**ПЛИТЫ МОДЕЛЬНЫЕ СТАЛЬНЫЕ ДЛЯ ОПОК РАЗМЕРАМИ В СВЕТУ
1600×1200 мм НА ФОРМОВОЧНЫЕ ЛИТЕЙНЫЕ МАШИНЫ
С ПОВОРОТОМ ПОЛУФОРМЫ БЕЗ ДОПРЕССОВКИ**

**ГОСТ
20118—74**

Изменение № 1 ГОСТ 20118—74 Плиты модельные стальные для опок размерами в свету 1600×1200 мм на формовочные литейные машины с поворотом полуформы без допрессовки. Конструкция и размеры

Черт. 1

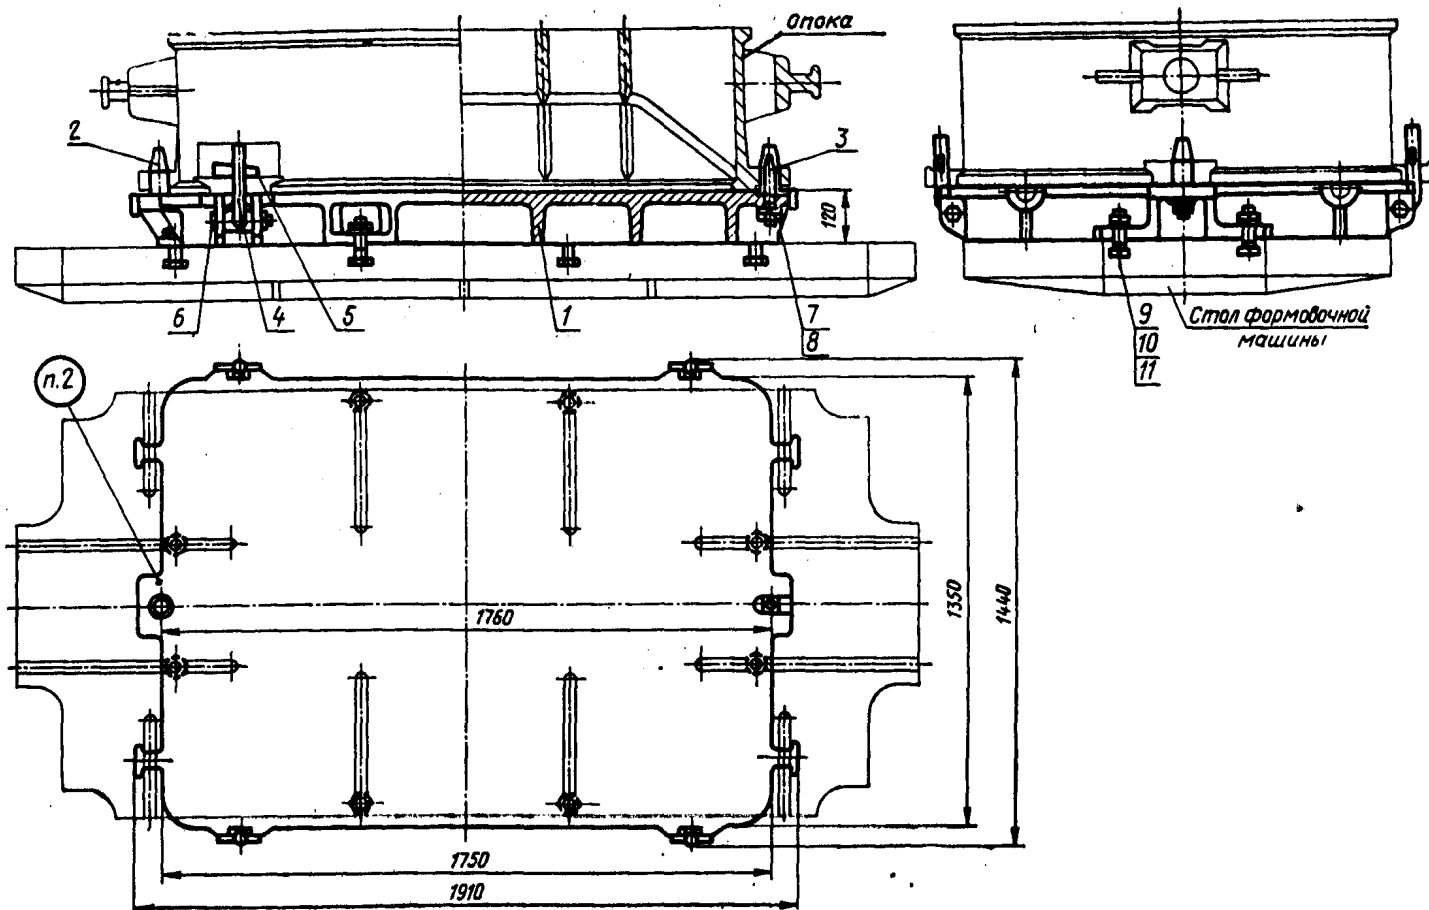
Пункт 1. Чертеж 1. Подрисуночная подпись. Заменить обозначение болта (поз. 9): М20×80.66.05 по ГОСТ 7808—70 на 7002—2589 по ГОСТ 13152—67.

Пункты 1, 3. Чертежи 1, 2. Заменить слова: «Теоретическая масса» на «Масса, не более».

Черт. 2

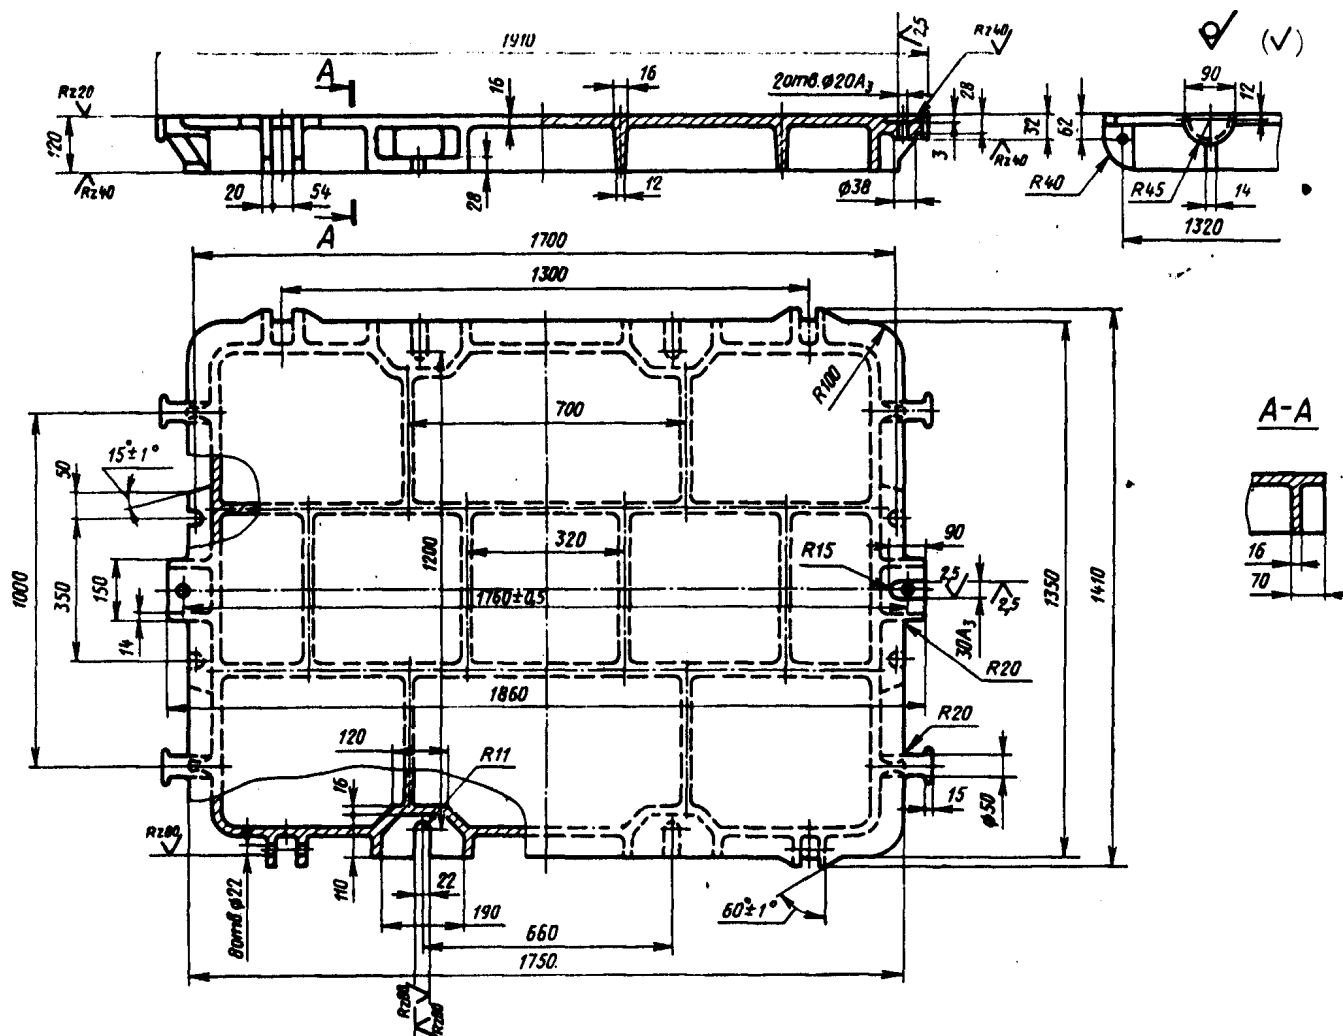
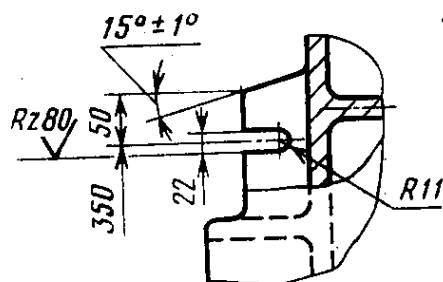
Пункт 3. Чертеж 2. Заменить обозначение: А₃ на Н8;

вид сверху дополнить как указано на чертеже:
